**Avis délibéré de l’Autorité environnementale  
sur l’aménagement de la RN21 – section  
déviation de la Croix Blanche –  
créneau de Monbalen (47) – Actualisation de  
l’avis Ae n° 2013-100**

**n°Ae : 2022-13**

Avis délibéré n° 2022-13 adopté lors de la séance du 19 mai 2022

Figure 1 : Localisation du projet. Source : dossier

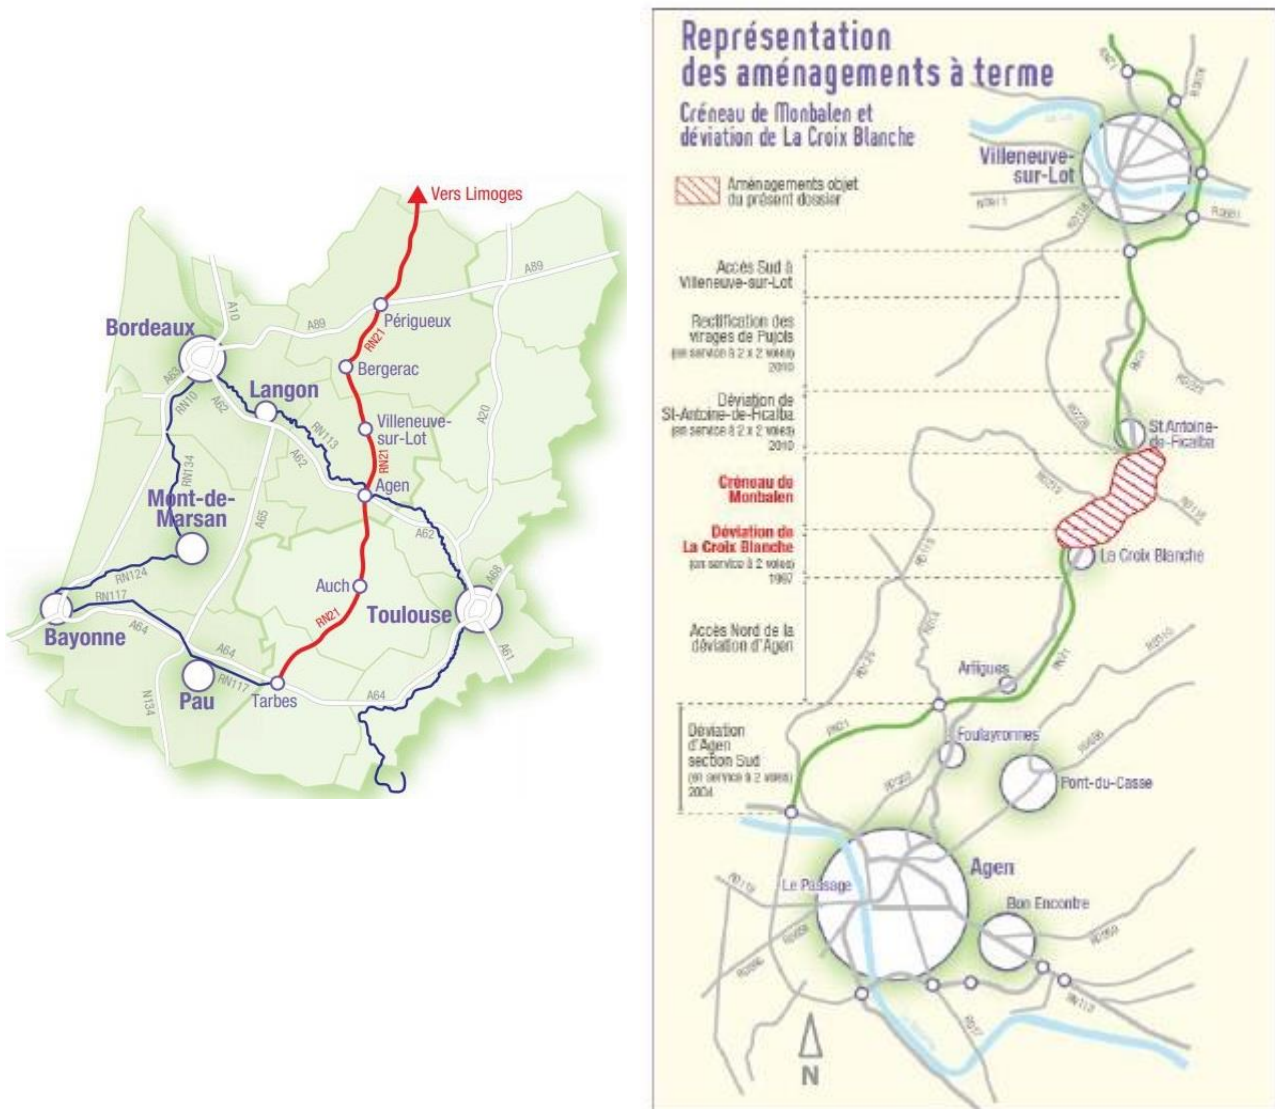
Le dossier précise que des compléments ultérieurs seraient nécessaires pour mettre à 2x2 voies la partie de la déviation existante de Saint-Antoine-de-Ficalba qui ne l'est pas encore (1,2 km) ainsi que la déviation existante de la Croix-Blanche qui ne l'est pas non plus, sur une longueur de près de 4 km.

Ces aménagements supplémentaires ne font pas partie du dossier présenté alors qu'ils font partie du même projet et ont été présentés comme tels dans le cadre de l'avis Ae 2013-100 précité. Bien que leurs financements ne soient à ce jour pas acquis et que leur réalisation soit incertaine, ils doivent être intégrés au projet. S'ils étaient confirmés et leur configuration précisée, l'étude d'impact devrait être actualisée et un nouvel avis de l'Ae sollicité.

***L'Ae recommande de présenter une évaluation environnementale portant sur l'ensemble du projet, actualisant ses caractéristiques et selon les informations disponibles.***

Figure 2 : Les opérations du projet (en rouge). L'étendue de la DUP acquise comprend les pointillés bleus.  
Source : dossier.

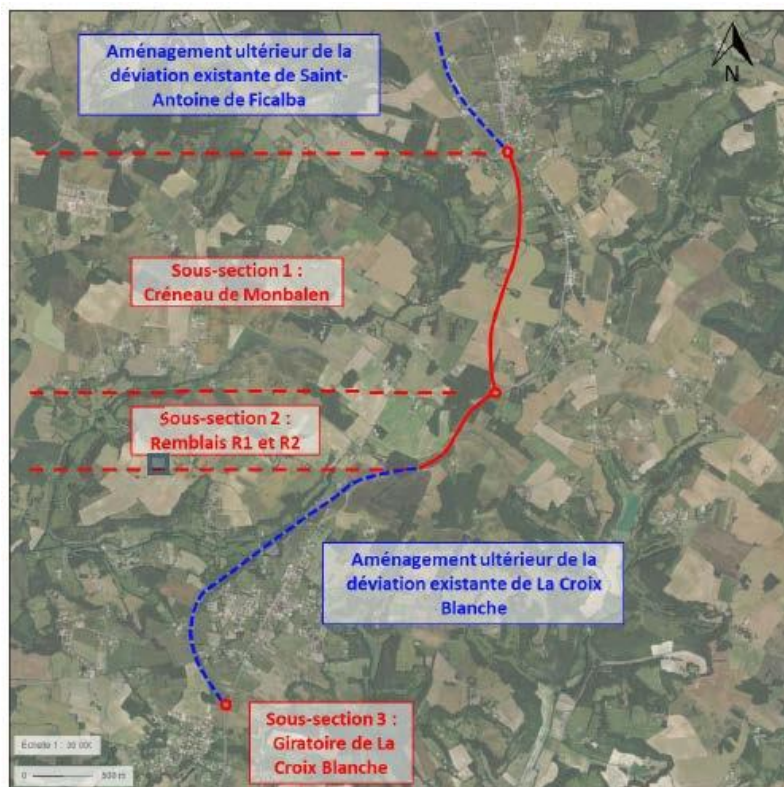
***L'Ae recommande de reprendre l'étude du positionnement du giratoire de Monbalen pour l'optimiser en réduisant les incidences à long terme sur les milieux naturels et en évitant au maximum le bois qui le jouxte.***
